Mission régionale d'autorité environnementale

**Avis sur le projet de centrale photovoltaïque au sol à
Écury-sur-Cooles (51) porté par SAS Centrale
photovoltaïque d'Écury-sur-Cooles**

n°MRAe 2021APGE23

Figure 2 – coupe des tables photovoltaïques

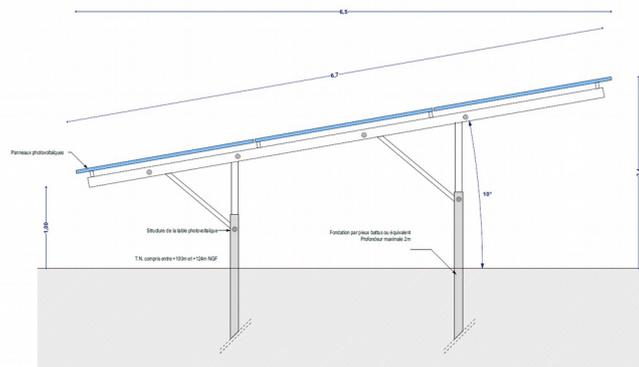
La hauteur maximale du bord supérieur des structures est de 2,4 m. Les fondations des tables seront très probablement des pieux battus. Les fondations assureront l'ancrage au sol de l'ensemble. La profondeur d'ancrage dans le sol sera d'environ 80 à 120 cm.

L'Ae constate qu'à ce stade des études les deux techniques mentionnées (modules photovoltaïques et ancrage) ne sont encore que des orientations et que les techniques définitives ne sont pas encore arrêtées.

Figure 3 – tracé du raccordement

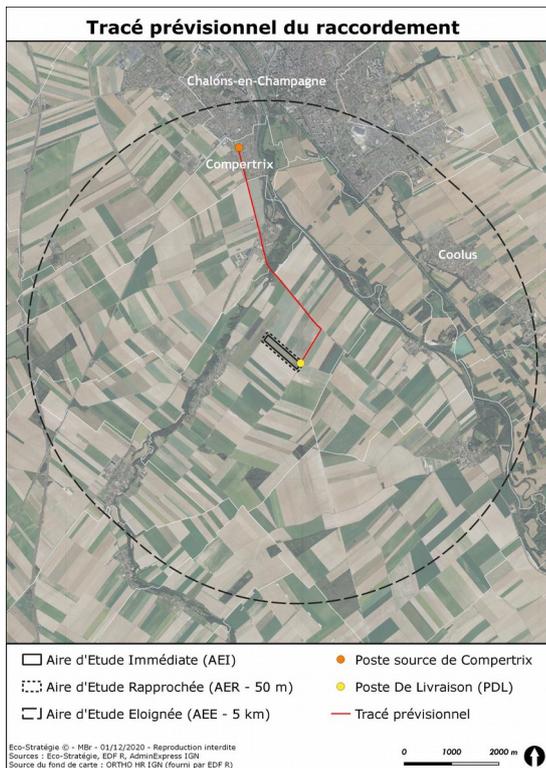
Le réseau électrique extérieur relie le poste de livraison au réseau public de distribution ou de transport d'électricité. Ce réseau est réalisé par le gestionnaire du réseau de distribution (ENEDIS / ELD ou RTE). Dans le cas de ce projet, il est envisagé de raccorder le parc au poste source de la commune de Compertrix (rue de Blacy), distant d'environ 5 km du projet.

Vu l'article L.122-1 du code de l'environnement⁹, l'Ae considère que ce raccordement fait partie du projet dès lors qu'il est réalisé dans le but de permettre à la centrale de fonctionner.

L'Ae rappelle que les travaux de raccordement font partie intégrante du projet, et que, si ce dernier a un impact notable sur l'environnement, il devra faire l'objet d'un complément à l'étude d'impact évaluant les impacts et proposant des mesures d'évitement, de réduction et le cas échéant de compensation de ceux-ci. Ce complément éventuel devra être transmis à l'Ae pour avis préalable à la réalisation des travaux de raccordement¹⁰.

À ce stade, le trajet du raccordement du site au poste de Compertrix traverse la Coole qui est un corridor écologique des milieux humides. Cette traversée est mentionnée pour mémoire dans le dossier qui indique par ailleurs que les câbles seront fixés en encorbellement sur l'ouvrage existant. Ces câbles vont cependant traverser également la ripisylve de la Coole sur une largeur de tranchée de 1 m de part et d'autre du cours d'eau.

Le dossier ne mentionne pas cette incidence du raccordement sur la trame bleue et la trame verte (ripisylve) qui l'accompagne.

Si le poste de Compertrix est confirmé comme poste de raccordement, l'Ae recommande d'évaluer de manière plus précise les incidences du tracé de raccordement au point particulier de la traversée de la trame bleue et verte que constitue la Coole.

Figure 4 – plan des servitudes aéronautiques

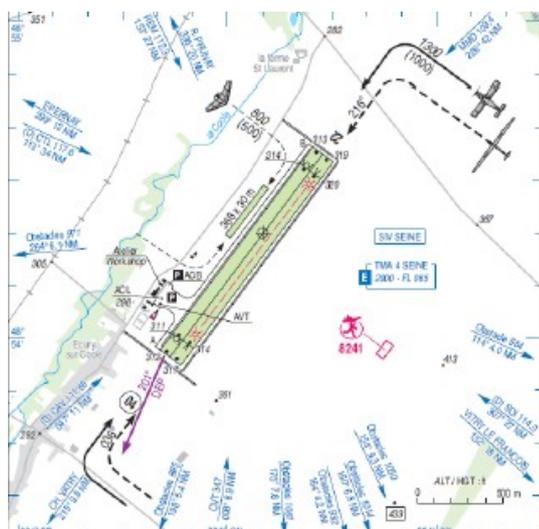
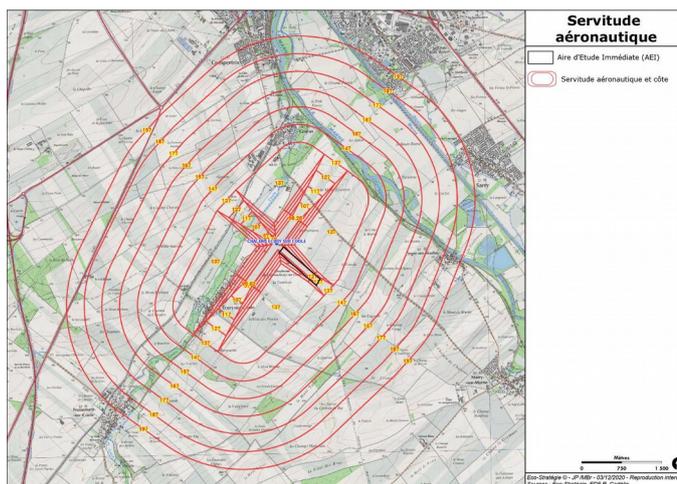
Le projet est situé sur une ancienne piste de l'aéroport d'Écury-sur-Coolle comprenant 3 autres pistes encore en activité (ULM, aviation légère et vol à voile). Le dossier indique que le Plan de servitudes aéronautiques (PSA) aujourd'hui en vigueur n'autorise pas l'implantation d'une centrale photovoltaïque.

La commune a pris l'attache des services de la Direction générale de l'aviation civile (DGAC). Ce PSA, aujourd'hui en partie obsolète, devra être révisé par la DGAC afin que celle-ci soit en mesure de rendre un avis conforme au dépôt du présent permis de construire. La DGAC a confirmé à la commune le 20 novembre 2020 que la révision de ce PSA était prise en compte dans la programmation 2021.

L'Ae précise que cela ne présage en rien du résultat de cette révision.

Le dossier indique par ailleurs que la centrale photovoltaïque devra notamment demeurer sous la surface latérale de dégagement s'élevant au sud-est des 2 pistes principales¹¹. Le dossier présente cette vérification et indique que le plan des servitudes sera respecté. Le dossier ne mentionne pas si cette vérification a été faite pour la phase chantier.

L'Ae recommande de vérifier que les surfaces de dégagement du plan de servitudes aéronautiques seront respectées en phase chantier notamment par les équipements de levage qui seront installés sur le site.
